**VALUTAZIONE INTEGRATA DELL'ESPOSIZIONE AI CAMPI
ELETTROMAGNETICI**

**NUOVO IMPIANTO
ILIAD FE44023_002
"VACCOLINO"**

**STRADA PROVINCIALE VACCOLINO, 114
COMUNE DI LAGOSANTO**

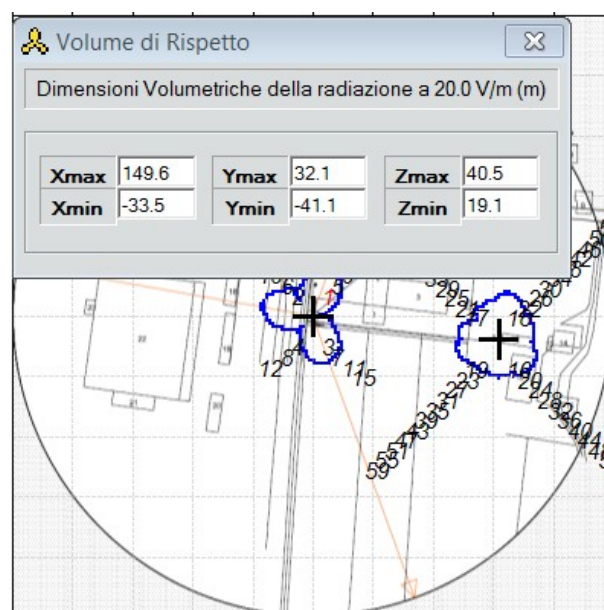
Il volume del parallelepipedo ha dimensioni pari a: 183.0m, 73.2m, 21.4m.

Il superamento dei 20 V/m è previsto per altezze superiori a 19.1 m dal livello del suolo.

L'isolinea di colore blu, inscritta all'interno della base del parallelepipedo, circonda in modo preciso l'area entro cui vi sono possibili superamenti del limite di esposizione di 20 V/m.

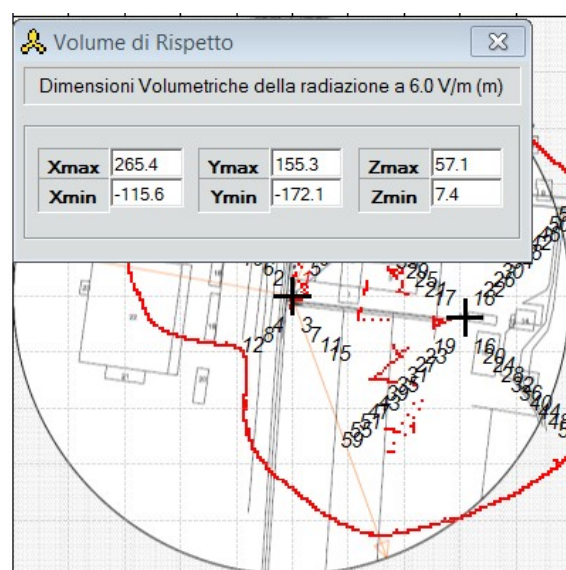
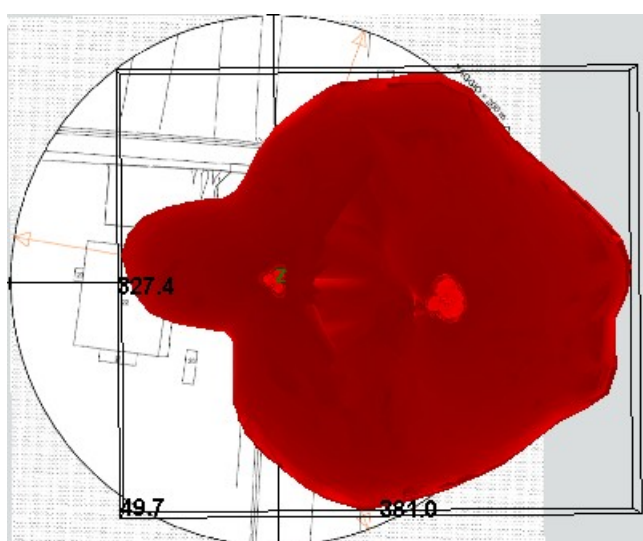
Dimensioni parallelepipedo: 381.0, 327.4m, 49.7m.

L'isolinea di colore rosso, inscritta all'interno della base del parallelepipedo, circoscrive in modo preciso l'area entro cui vi sono possibili superamenti del valore di attenzione di 6 V/m.
